本審査議案第 1 号

旭川圏都市計画道路の変更について
(北海道決定)

令和 8 年 6 月
旭 川 市

都市計画変更に係る理由書

金星橋通線 橋梁区間

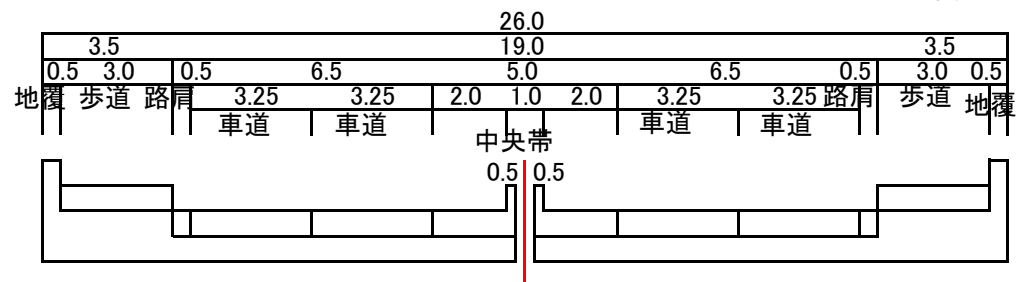
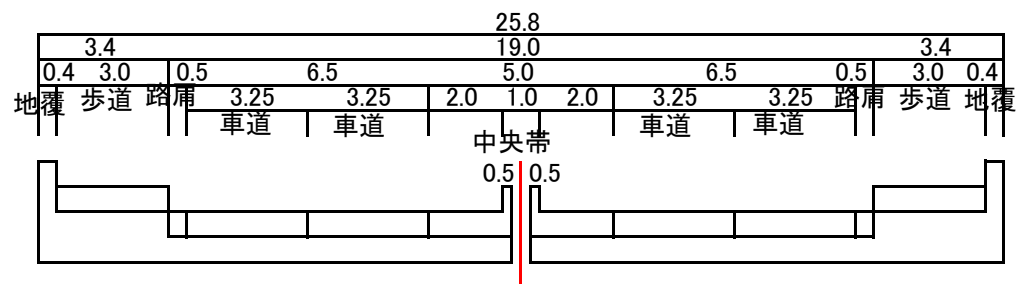
新		旧		変 更 内 容
番号	路線名	番号	路線名	
3・3・8	金星橋通	3・3・8	金星橋通	一部幅員の縮小の変更 (26.00m → 25.80m 40.50m → 40.30m 42.00m → 41.80m 42.50m → 42.30m 44.00m → 43.80m 変更区間 L＝約 240m) 一部区域の変更
3・3・20	永山東光線	3・3・20	永山東光線	一部幅員の拡幅及び縮小の変更 (26.00m → 25.80m 30.30m → 27.30m 30.30m → 30.10m 38.60m → 38.75m 42.50m → 42.30m 42.50m → 42.80m 44.00m → 43.80m 44.00m → 44.30m 46.50m → 46.30m 47.70m → 48.00m 50.20m → 50.50m 変更区間 L＝約 770m) 一部区域の変更

金星橋通 橋梁高架区間

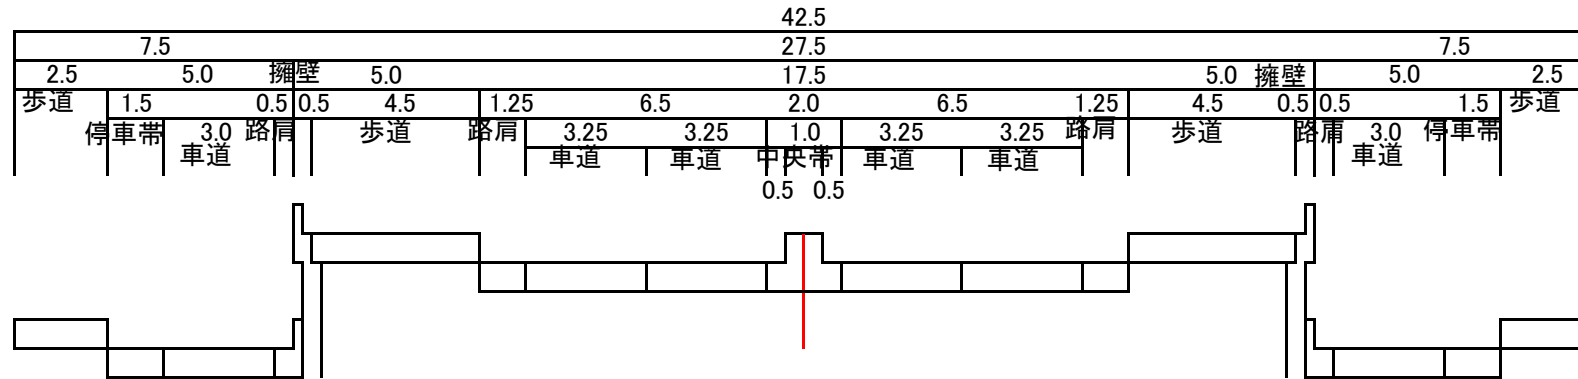
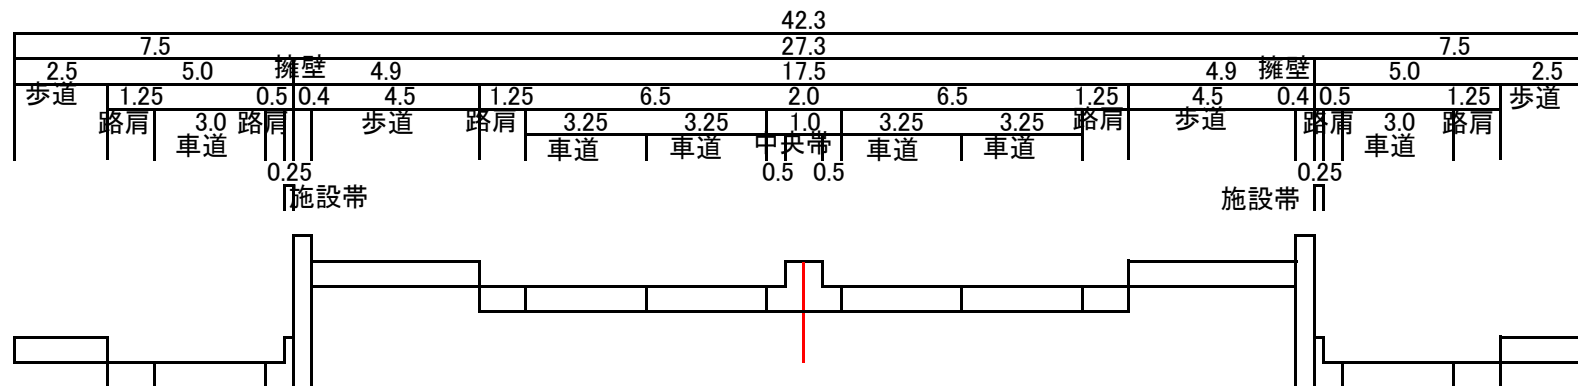
変更前(新星町側高架部副道有り)

変更後(新星町側高架部副道有り)

金星橋通 擁壁高架区間

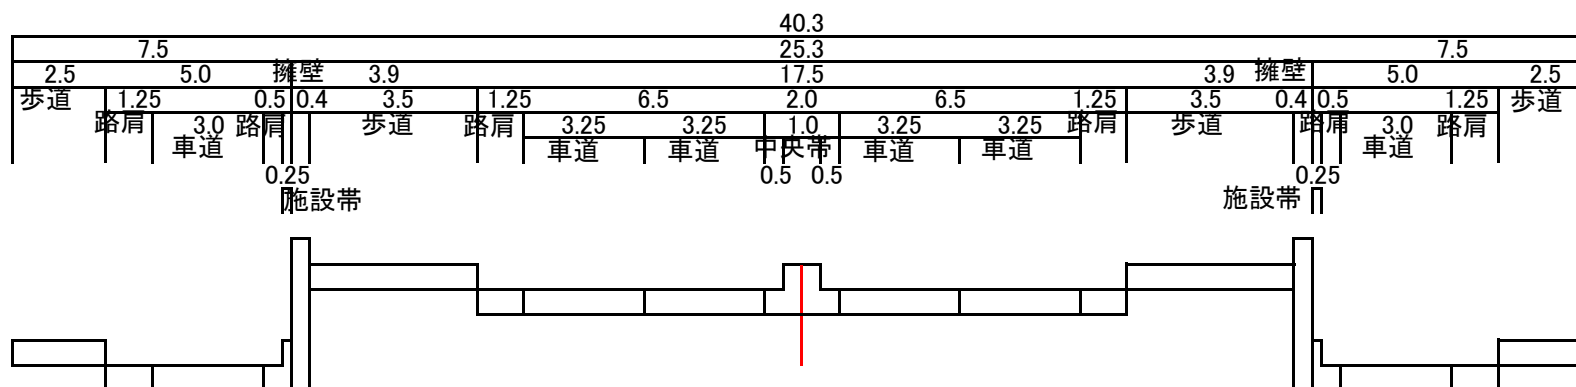
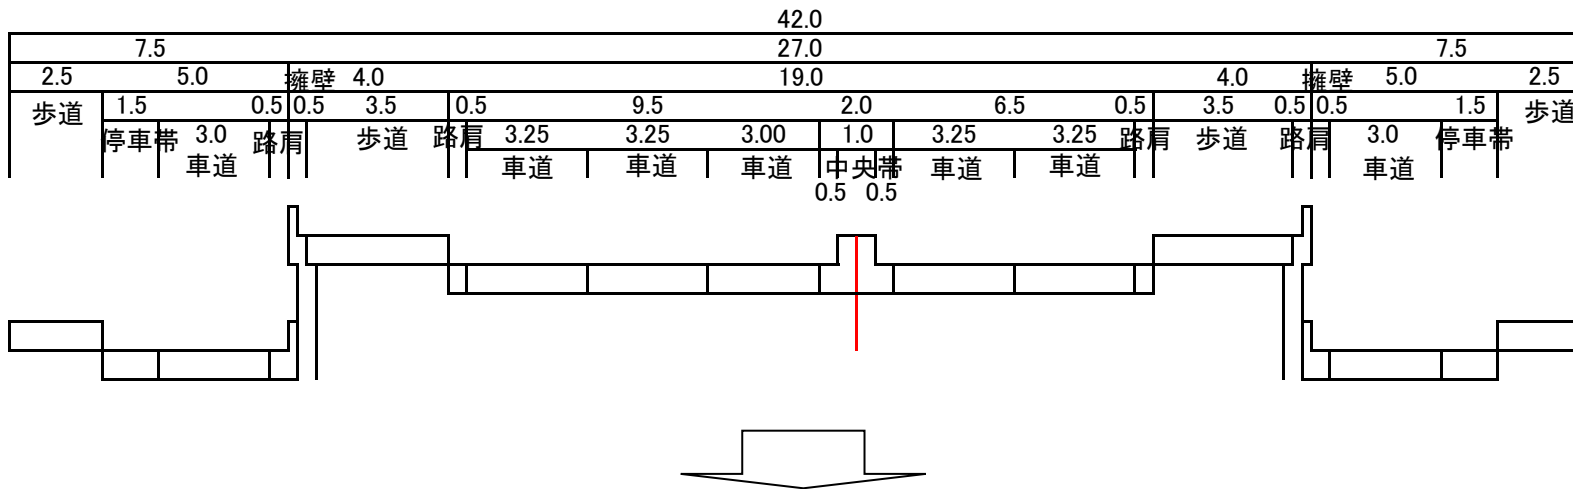
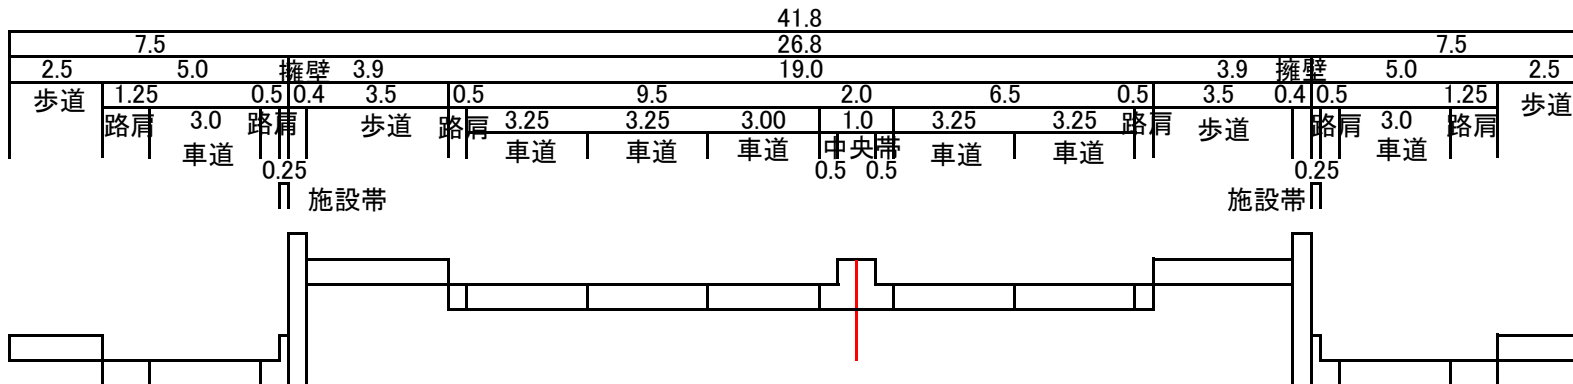
変更前(新星町側高架部副道有り)

変更後(新星町側高架部副道有り)

金星橋通 擁壁高架付加車線区間

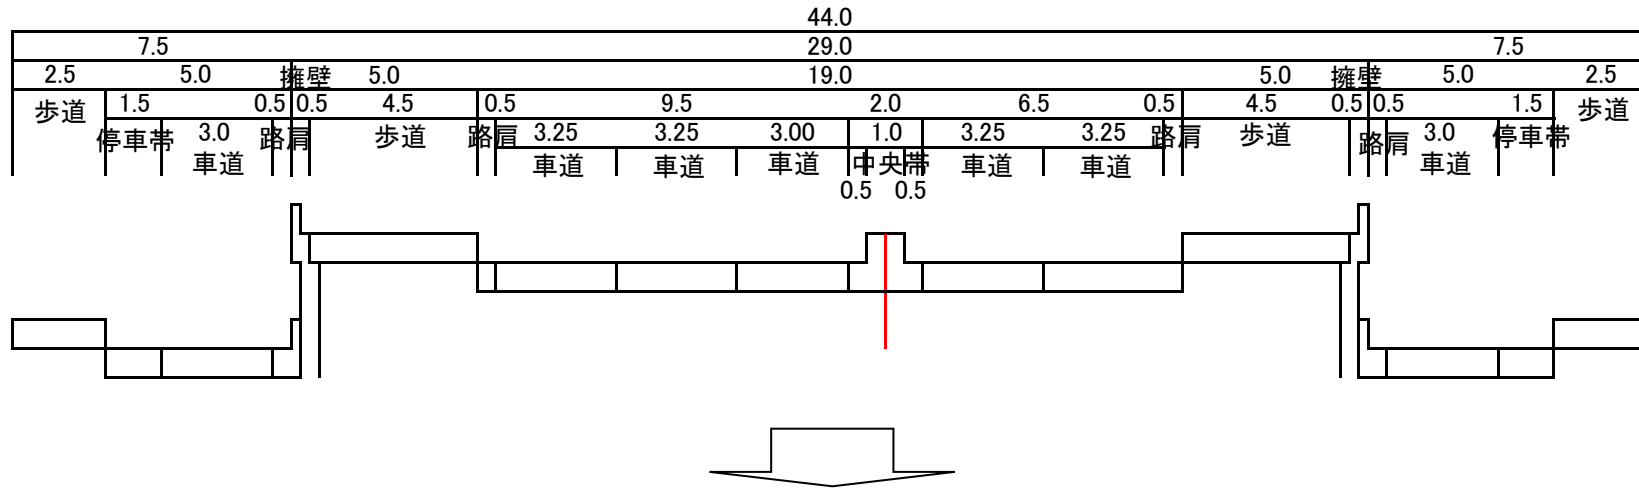
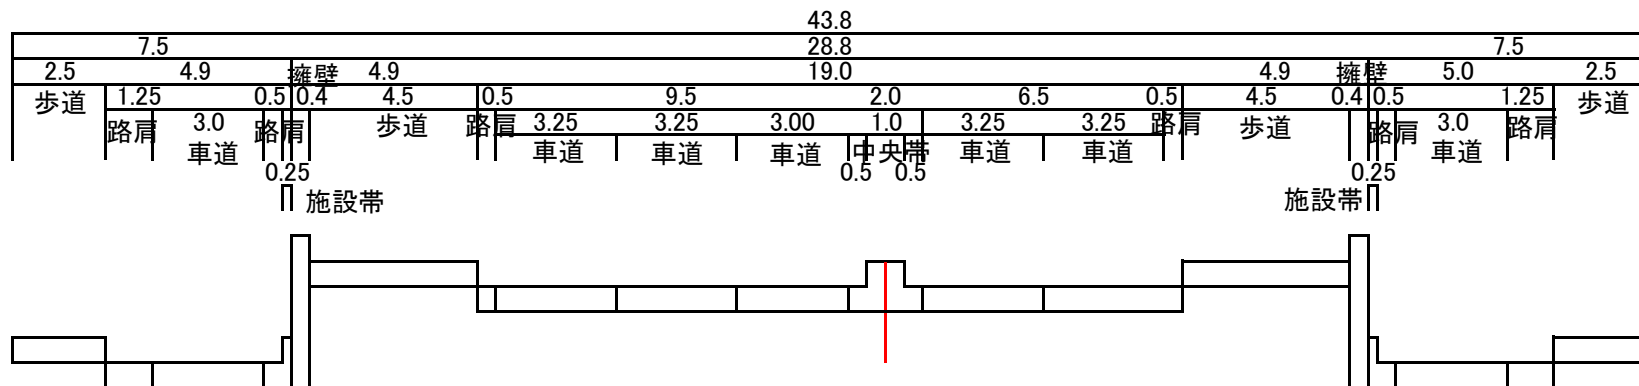
変更前(新星町側高架部副道有り)

変更後(新星町側高架部副道有り)

永山東光線 橋梁高架区間

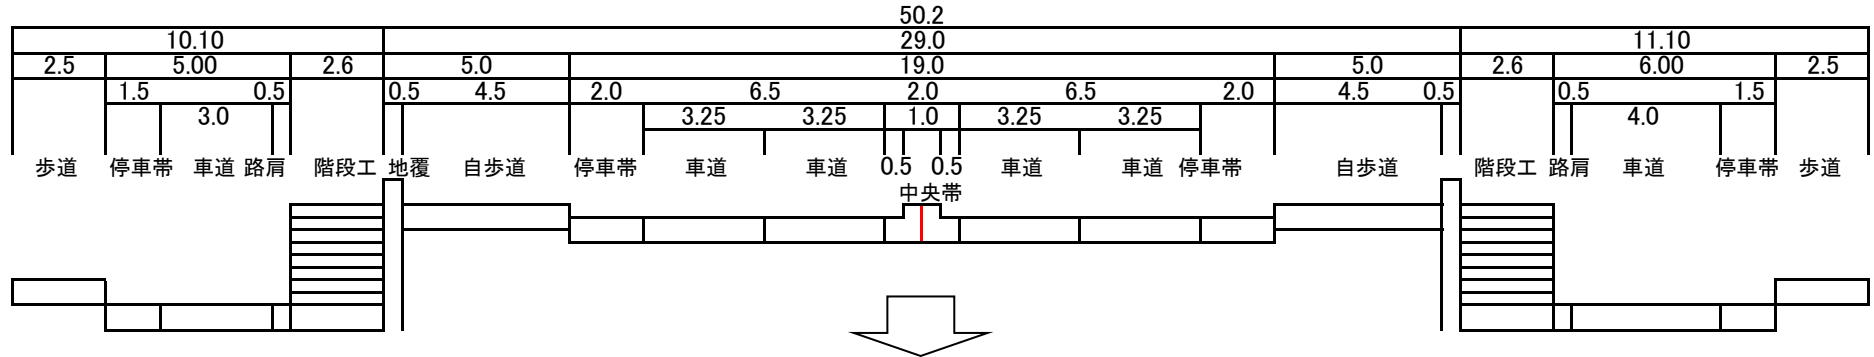
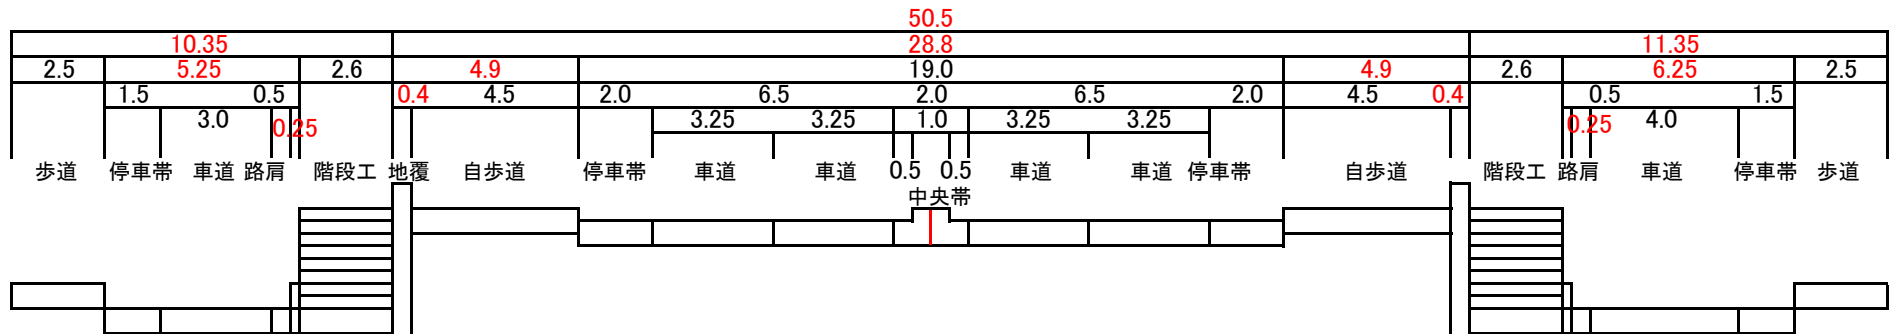
変更前(豊岡側擁壁部階段設置)

変更後(豊岡側擁壁部階段設置)

永山東光線 橋梁高架区間

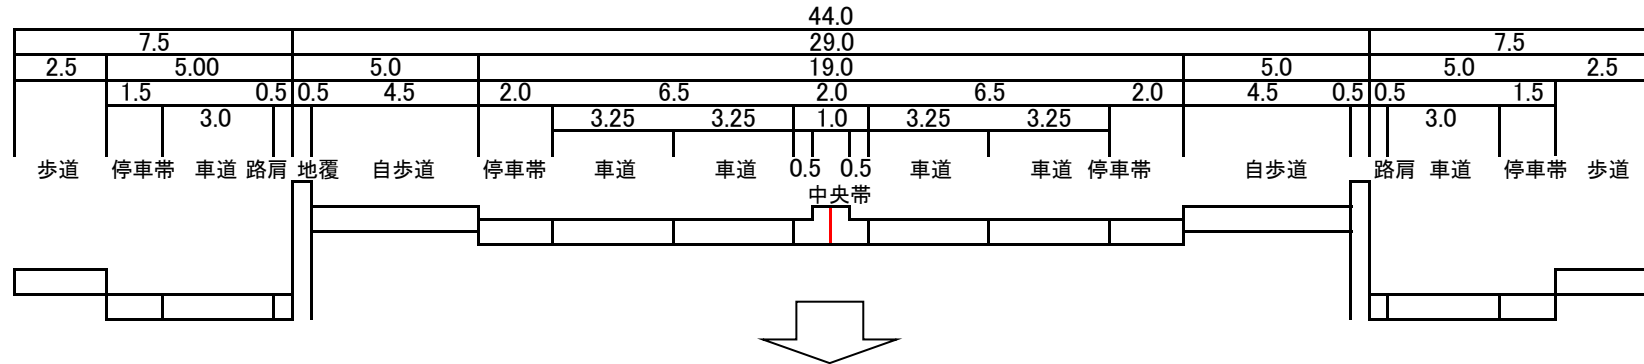
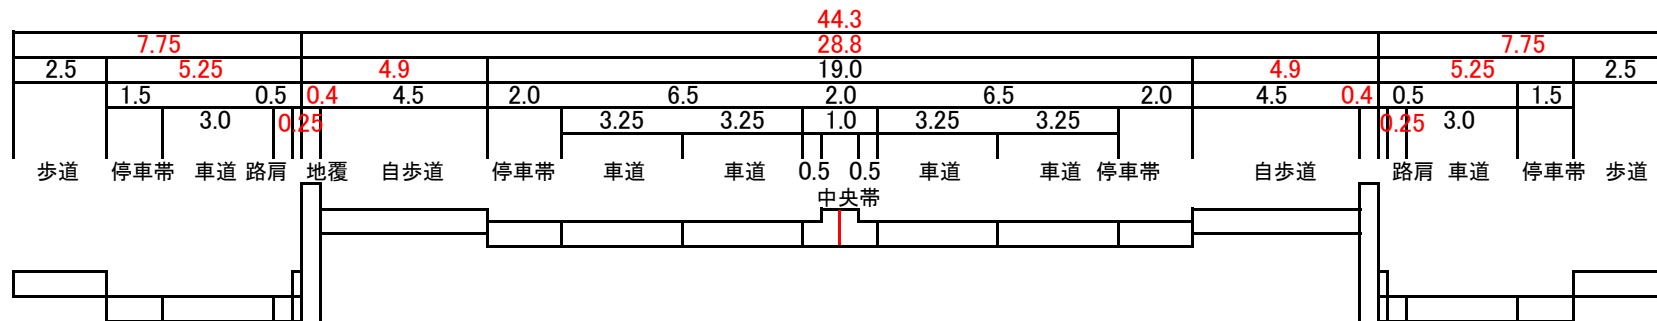
変更前(豊岡側擁壁部)

変更後(豊岡側擁壁部)

永山東光線 橋梁高架区間

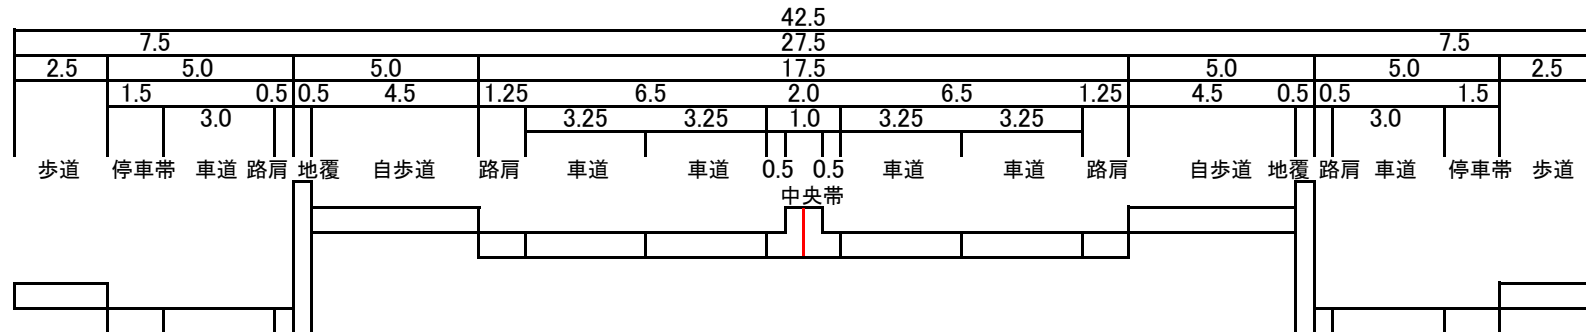
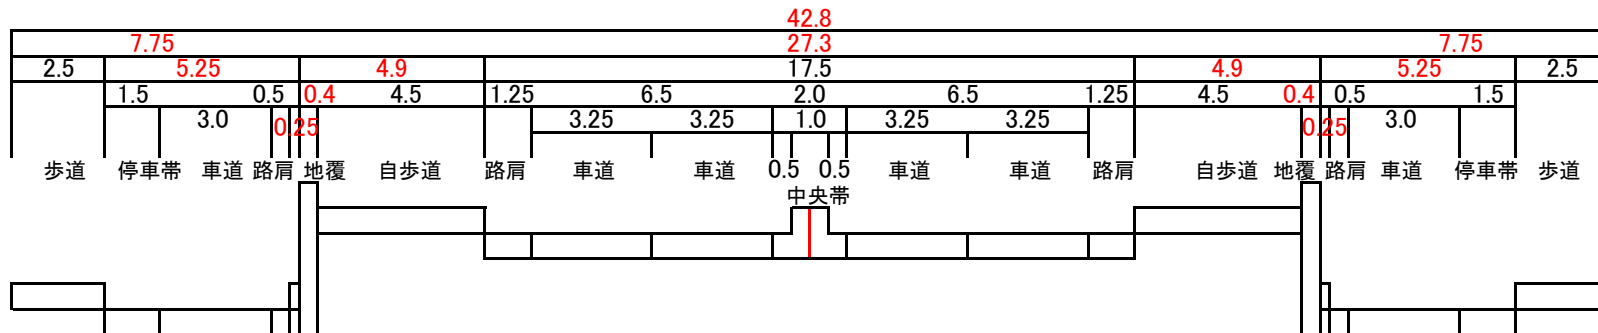
変更前(豊岡側高架部)

変更後(豊岡側高架部)

永山東光線 橋梁高架区間

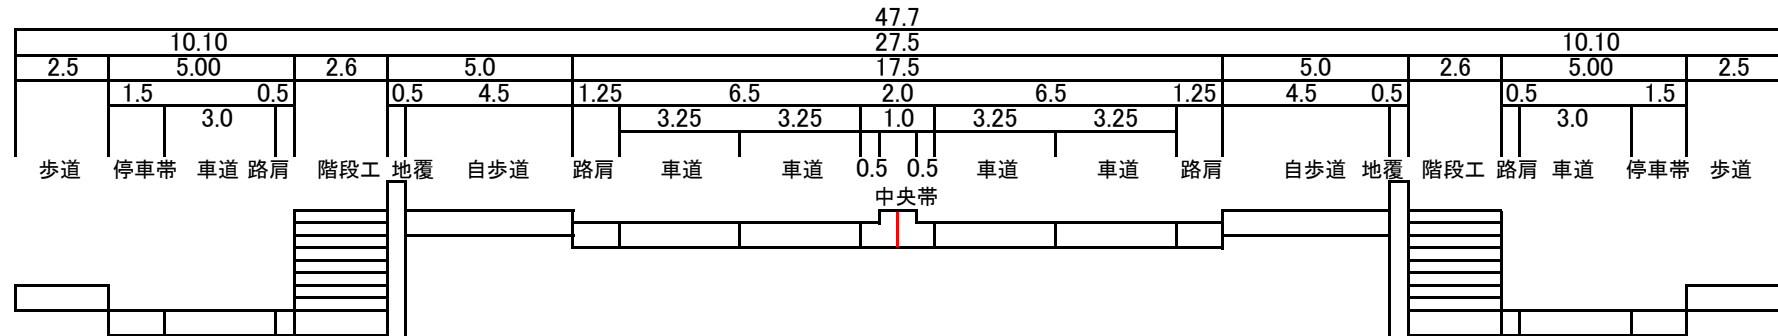
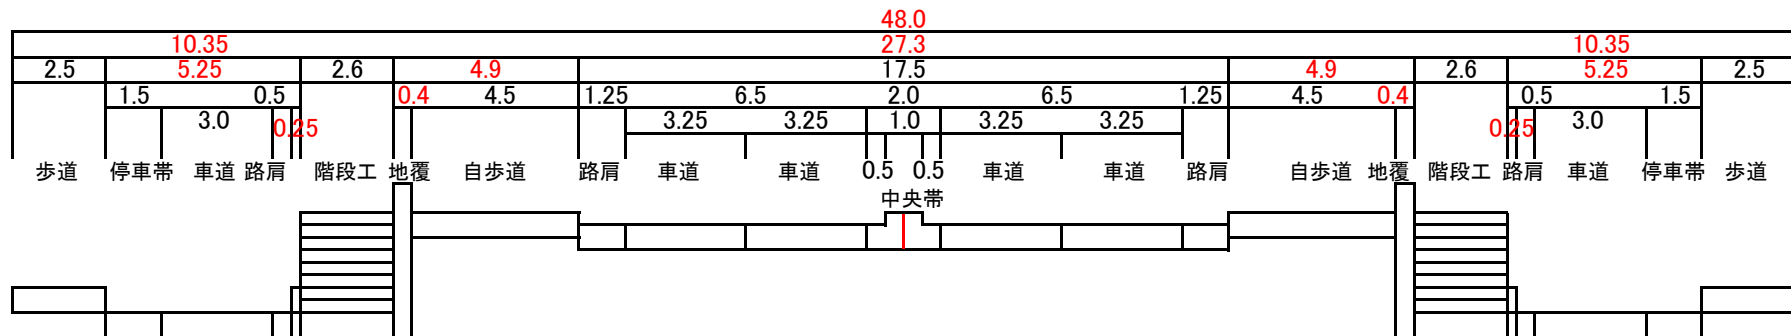
変更前(豊岡側高架部階段設置)

変更後(豊岡側高架部階段設置)

永山東光線 橋梁高架区間

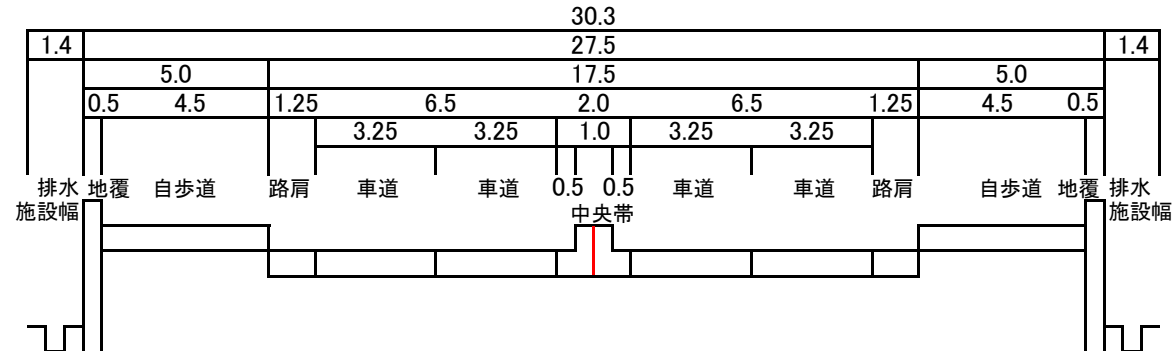
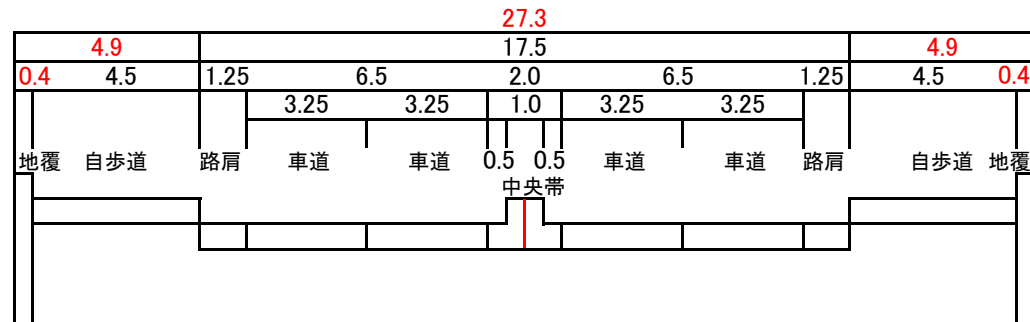
変更前(豊岡側・新星町側高架部副道無し)

変更後(豊岡側・新星町側高架部副道無し)

永山東光線 橋梁高架区間

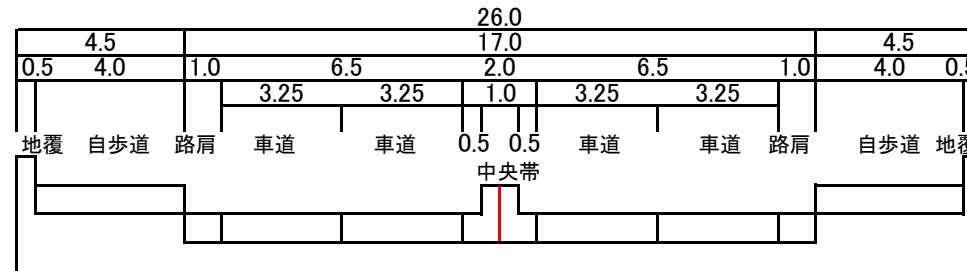
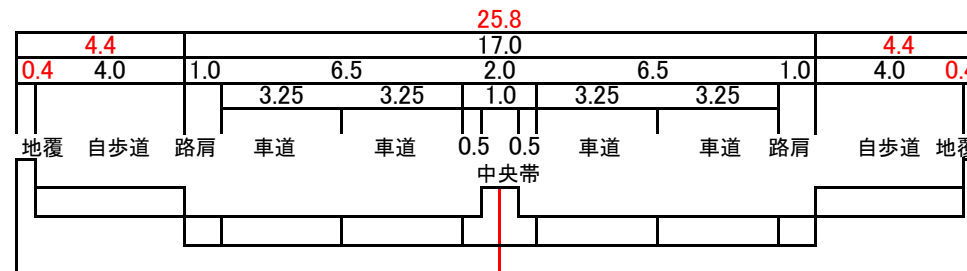
変更前(橋梁部)

変更後(橋梁部)
